**AVIS RELATIF À LA PROTECTION
CONTRE LES EVENTUELS EFFETS NOCIFS ET NUISANCES
PROVOQUÉS PAR LES RAYONNEMENTS NON IONISANTS
GÉNÉRÉS PAR DES ANTENNES ÉMETTRICES STATIONNAIRES**

Commune : STAVELOT - Exploitant : TELENET GROUP

Référence exploitant : LG2214J

Rapport n° 91 / 2025

Figure 1 : Vue en plan des lieux de séjour et des points de contrôle

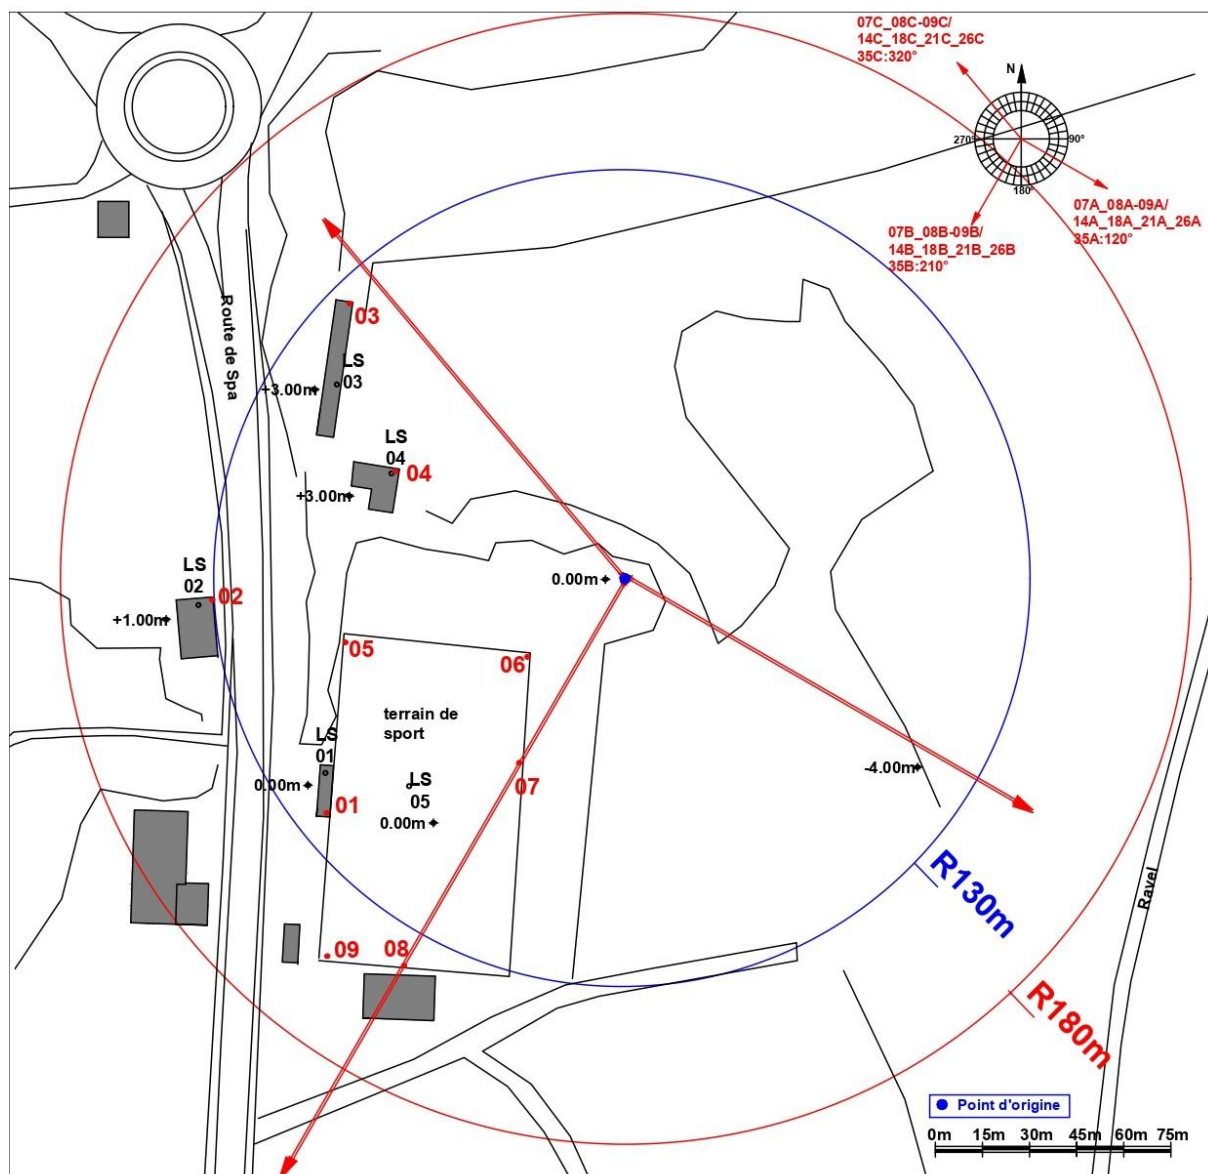
Les fréquences d'émission, la puissance rayonnée par chacune des antennes et leur gain permettent de déterminer le rayon de la zone à analyser. Tout dépassement de la limite par installation est exclu en dehors de cette zone. Le tableau 2 reprend les 35 LS² pour lesquels l'indice d'exposition est le plus élevé. Les différentes colonnes indiquent :

- le numéro du point de contrôle repris sur un des plans de la figure 1;
- le numéro du LS dans lequel se trouve le point de contrôle de la 1^{ère} colonne ;
- l'atténuation d'obstacle prise en compte pour le calcul de l'indice d'exposition dans le LS ;
- le résultat du calcul de l'indice d'exposition.

N° point de contrôle	LS	Atténuation (dB)	Indice d'exposition relatif à la limite par installation IE_i
8	LS05	0,0	0,692
9	LS05	0,0	0,639
4	LS04	3,0	0,589
3	LS03	3,0	0,518
1	LS01	3,0	0,251
5	LS05	0,0	0,233
2	LS02	3,0	0,232
7	LS05	0,0	0,163
6	LS05	0,0	0,113

En ce qui concerne les antennes de l'installation mentionnées dans le tableau 1, la distance maximale à laquelle la limite pourrait être atteinte, à l'extérieur, est égale à 136,1 m. S'il n'y a pas de LS à une distance inférieure, les antennes respectent forcément la limite d'immission.

Dans le cas des LS situés à l'intérieur des bâtiments, une atténuation d'obstacle est prise en compte et il en résulte que la distance maximale à laquelle la limite pourrait être atteinte se réduit à 96,4 m.

Figure 2 : Vue en plan des installations d'antennes dans un rayon de 300 mètres autour de l'installation faisant l'objet de la demande d'avis

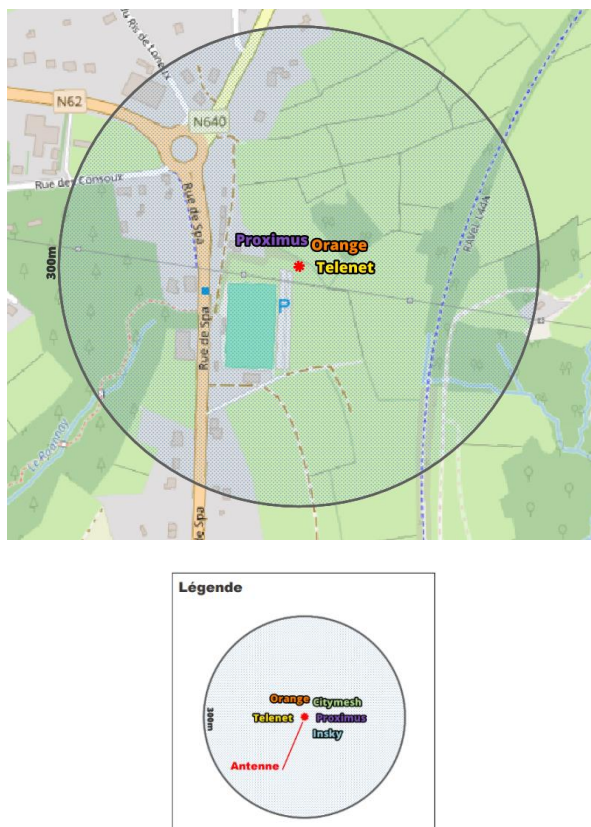
Le plan en projection verticale de la figure 2 indique la localisation des installations d'antennes émettrices stationnaires visées par le décret et situées dans un rayon de 300 mètres autour de l'installation référencée dans le paragraphe 2 et localisée au centre du cercle. Les données de localisation de ces antennes et les avis correspondant sont accessibles via le cadastre en ligne des antennes émettrices stationnaires⁸. Les installations prises en compte dans l'évaluation du respect de la limite cumulative sont les installations d'antennes émettrices déclarées en service par l'exploitant à la date du présent avis, à l'exception de l'installation référencée dans le paragraphe 2 et éventuellement d'autres installations ayant fait l'objet d'une demande d'avis à la même date et qui sont situées à l'intérieur de la zone de 300 mètres de rayon.

- il y a au plus 4 installations d'antennes émettrices stationnaires présentes dans la zone d'évaluation de 300 mètres de rayon représentée dans la figure 2, y inclus l'installation référencée dans le paragraphe 2 : la limite cumulative définie à l'article 4, §2 du décret est nécessairement respectée dans les lieux de séjour à l'intérieur de la zone d'évaluation de 300 mètres de rayon ;

- b) il y a exactement 5 installations d'antennes émettrices stationnaires présentes dans la zone d'évaluation de 300 mètres de rayon représentée dans la figure 2, y inclus l'installation référencée dans le paragraphe 2 et il existe, pour 3 ou 4 de ces installations, un avis attestant le respect de la limite abrogée de 3 V/m : la limite cumulative définie à l'article 4, §2 du décret est nécessairement respectée dans les lieux de séjour à l'intérieur de la zone d'évaluation de 300 mètres de rayon ;

- c) dans tous les autres cas, il a été vérifié que la limite cumulative définie à l'article 4, §2 du décret n'est pas dépassée dans les lieux de séjour sur base du nombre d'installations localisées dans la zone d'évaluation de 300 mètres de rayon représentée dans la figure 2, de leur localisation ainsi que des données inscrites dans la figure 1 et au paragraphe 4 du présent avis et dans les avis attestant le respect de la limite par installation ou de la limite abrogée de 3 V/m relatifs aux autres installations reprises dans la figure 2.

Compte tenu des considérations ci-dessus, il apparaît que l'intensité du rayonnement électromagnétique généré, dans les lieux de séjour situés dans un rayon de 300 mètres autour de l'installation référencée dans le paragraphe 2, par l'ensemble des antennes émettrices stationnaires de l'ensemble des exploitants du même site d'antennes émettrices stationnaires respecte la limite fixée à l'article 4, § 2 du décret.
